ADDENDA A

Projet de stockage et de regazéification de gaz naturel liquéfié à Bécancour

Étude d'impact sur l'environnement déposée au ministre du développement durable, de l'environnement et de la lutte contre les changements climatiques (MDDELCC)

ADDENDA A - F-00

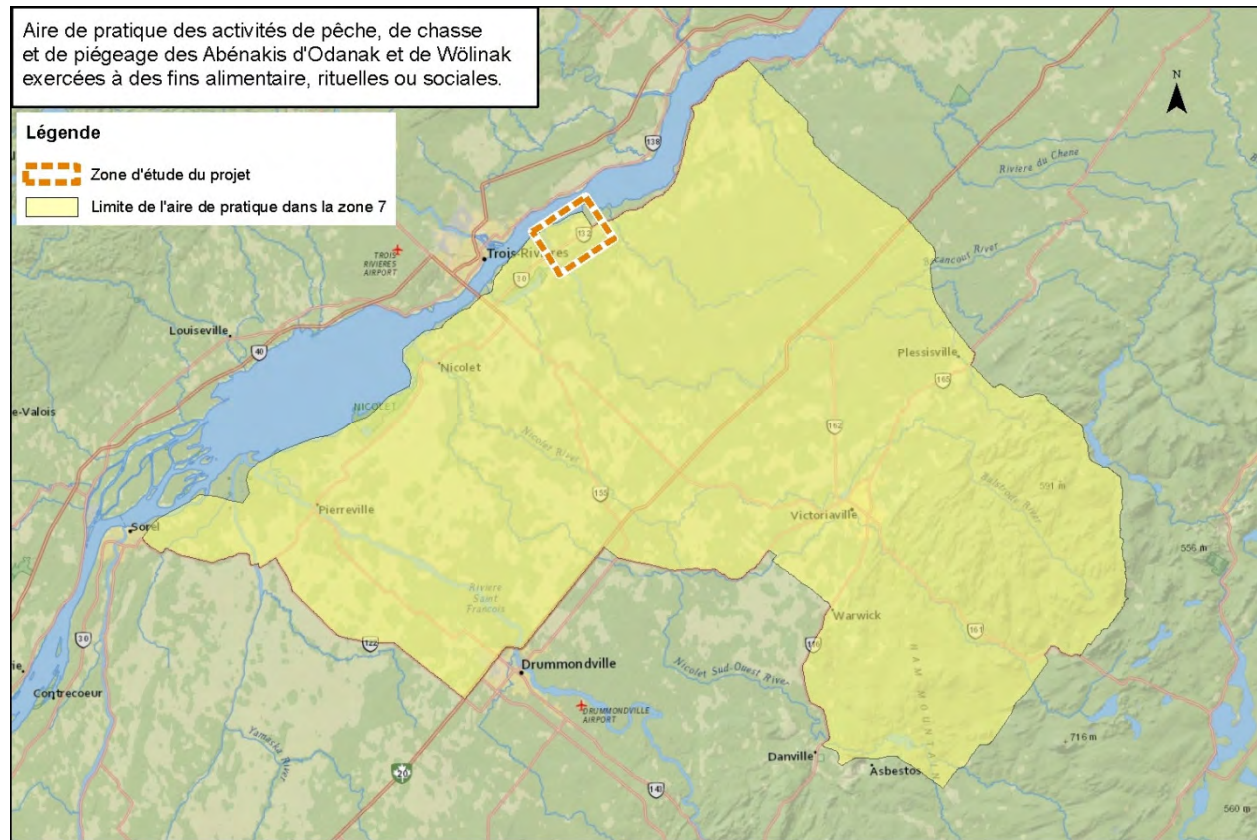
Dans l'étude d'impact, l'initiateur du projet doit noter que la zone d'étude est incluse à l'intérieur du territoire couvert par l'entente de chasse et de piégeage entre le gouvernement du Québec et les Abénakis d'Odanak et de Wôlinak.

Réponse : Tel qu'illustré à la figure ci-dessous, la zone d'étude représente une infime partie (1%) du territoire couvert par l'entente de chasse et de piégeage entre le gouvernement du Québec et les Abénakis d'Odanak et de Wôlinak.

Relation dose-effet de Shultz

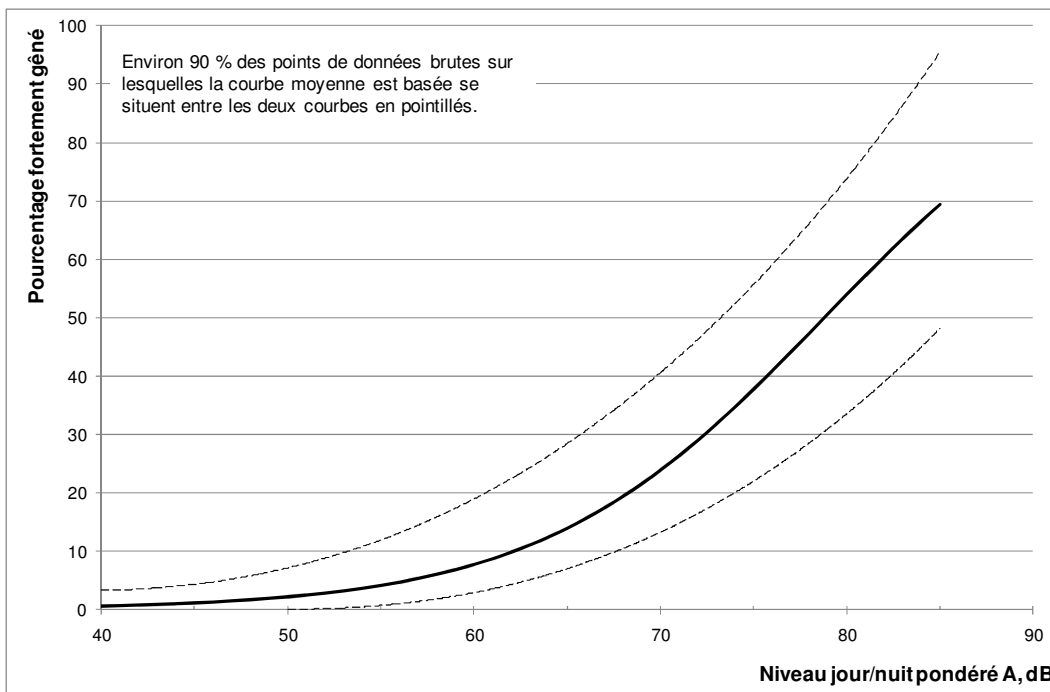
Comment peut-on statuer que l'impact sonore sera de faible intensité?

Plusieurs recherches ont établi des relations dose-effet à long terme associées au bruit (niveau de bruit vs réaction des individus). Une des premières relations proposées est celle de Schultz en 1978, basée sur des bruits reliés aux transports (voir figure). D'autres relations ont aussi été proposées par la suite (FINEGOLD S.F. et All, 1994 et MIEDA H.M.E. et VOS H., 1998); en moyenne, *« elles coïncident virtuellement avec la courbe de Schultz »*.

« Cette relation dose-effet peut être utilisée pour évaluer la réponse de la collectivité à la gêne causée par d'autres sources si les termes correctifs suggérés ont été appliqués ».
